改善箇所説明図

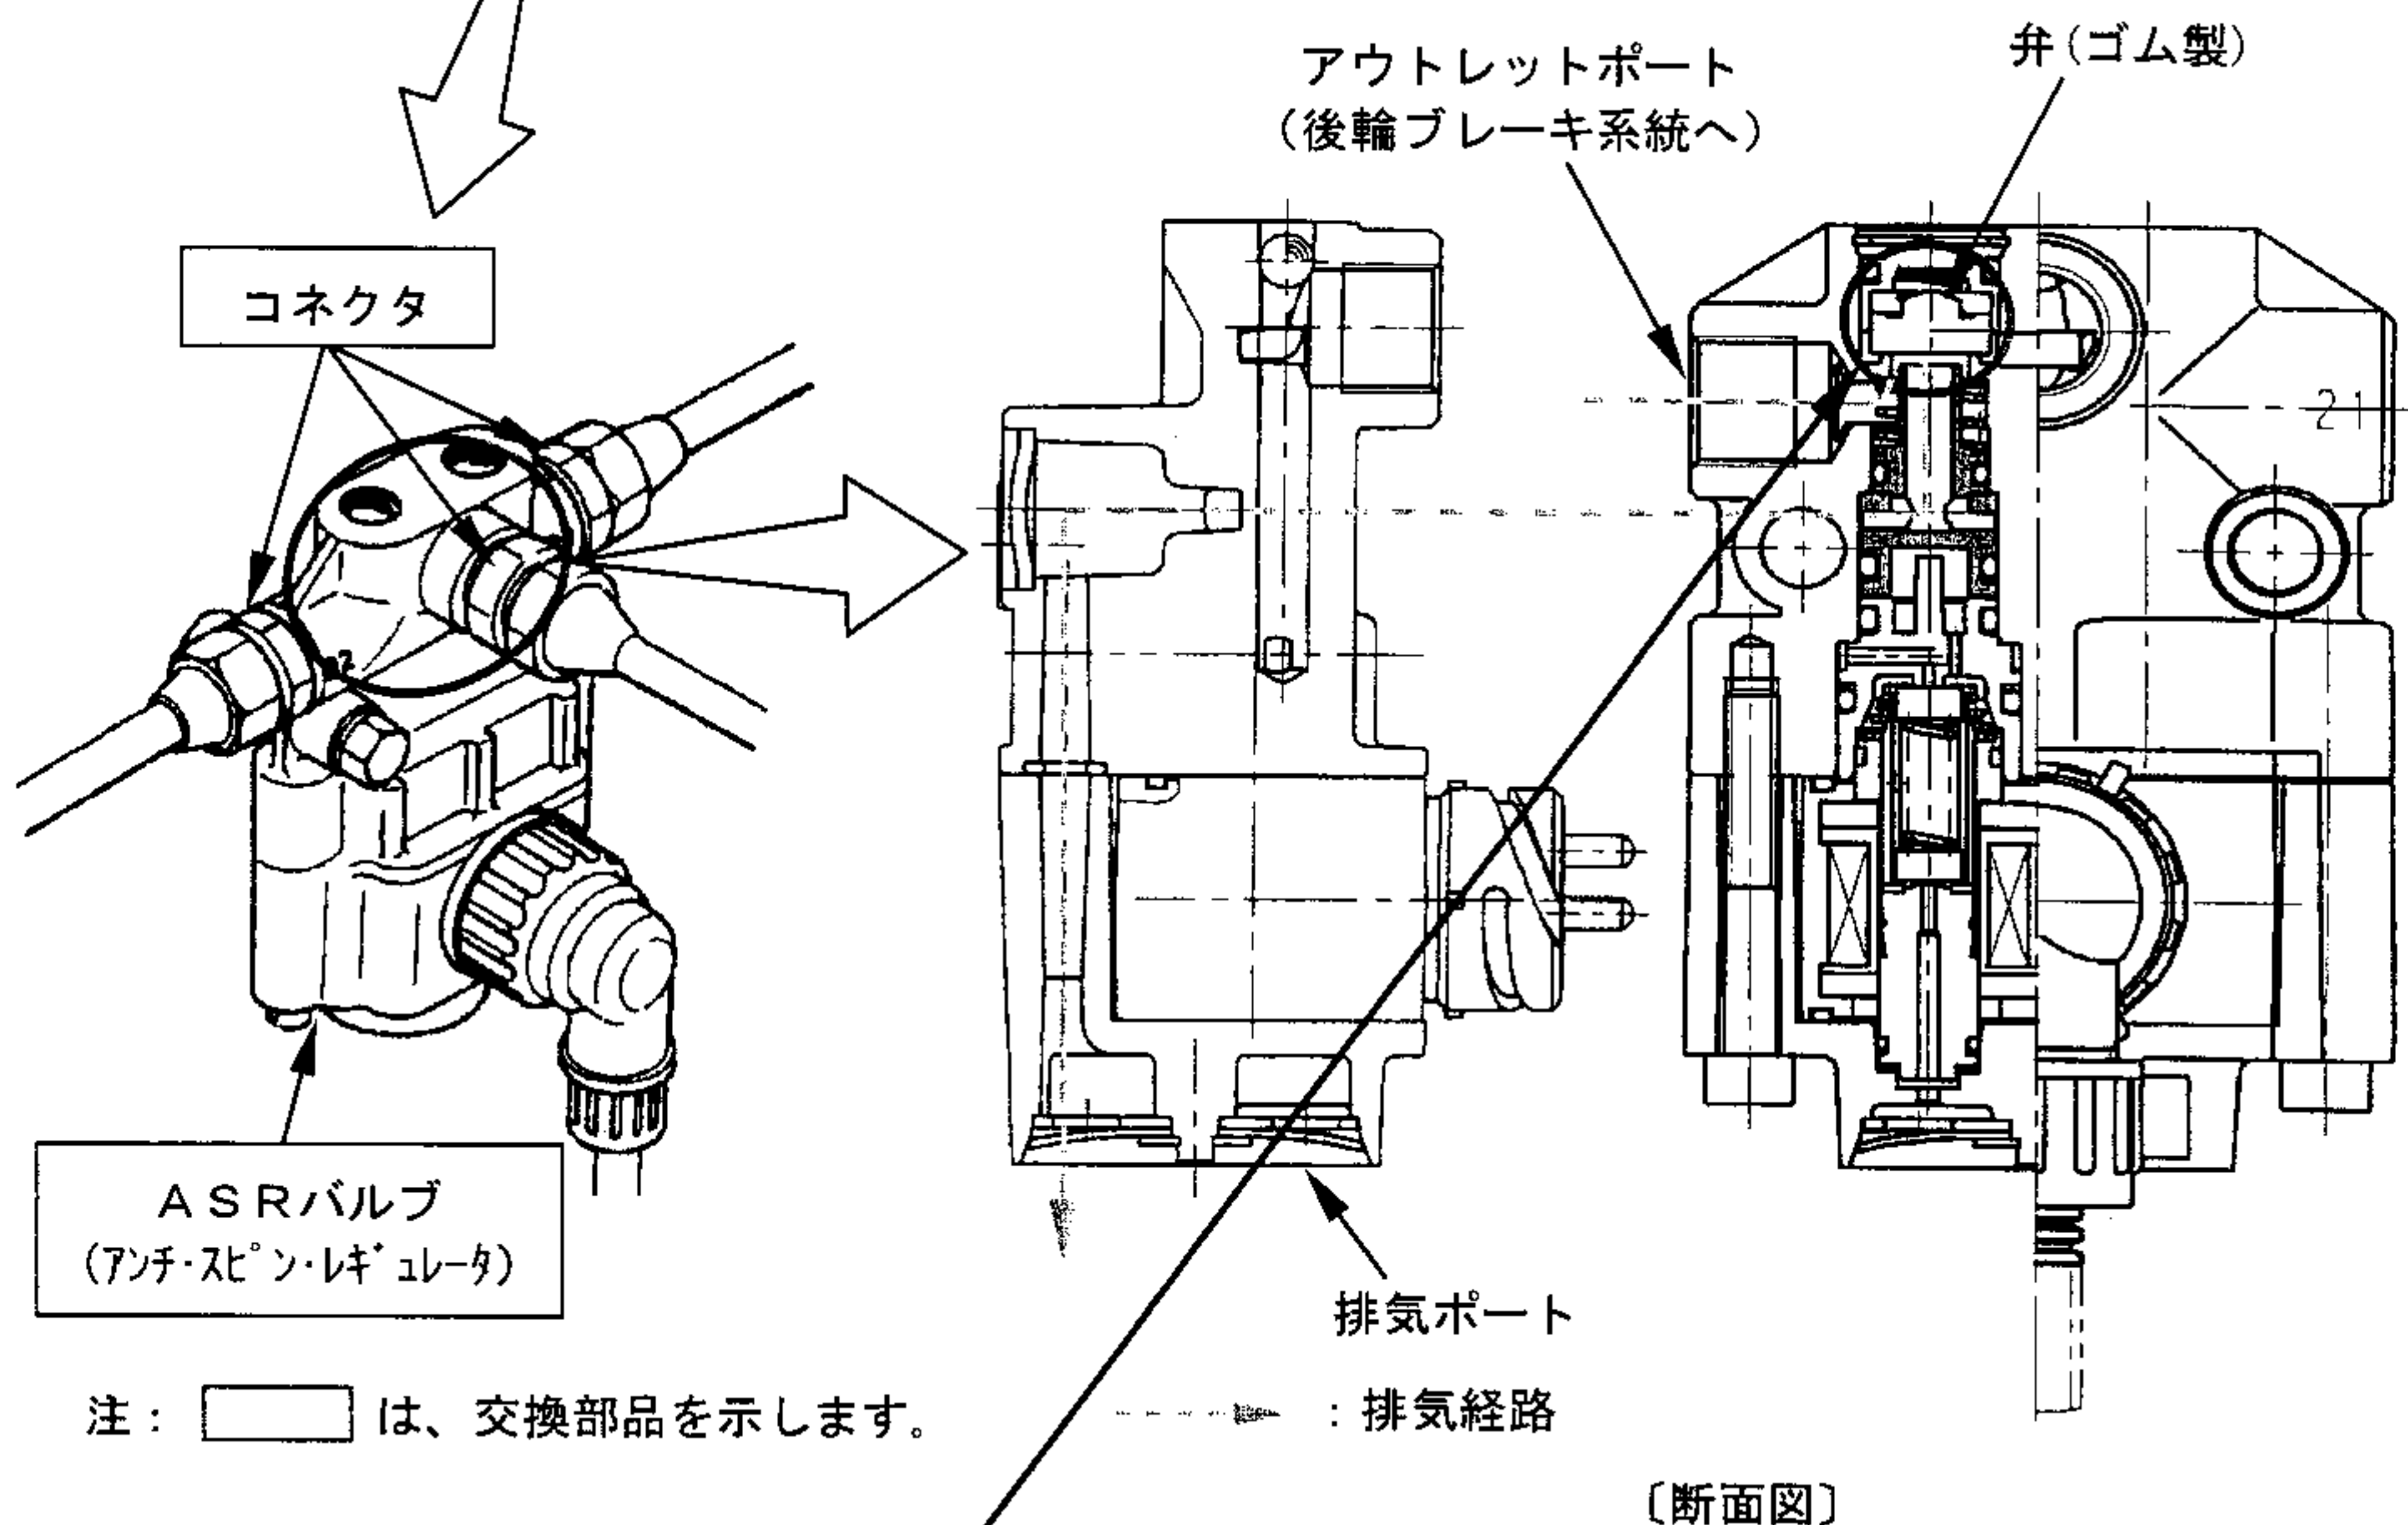
基準不適合箇所

駆動輪の空転を防止するために装着されているASR（アンチスピンレギュレータ）バルブ内部の弁の材質および寸法が不適切なため、当該弁の背面にかかるエア圧による経年劣化および高温環境下での変形により、排気ポートを塞ぐものがある。そのため、ブレーキ配管内に圧力が残留し、常にブレーキが作動した状態となってブレーキドラムが過熱して、最悪の場合、火災に至るおそれがある。

改善の内容

全車両、ASRバルブを対策品と交換すると共に 配管コネクタを新品と交換する。
また、当該バルブを10年毎の定期交換部品に変更する。

識別：作業終了車には、所定の位置に「HD-17」の文字が記載された白黄色のシールを張付ける。

貼付け位置 トラック：助手席側ドアリヤピラーストライカ下部

バス ：車両左後方点検リッド内側上隅
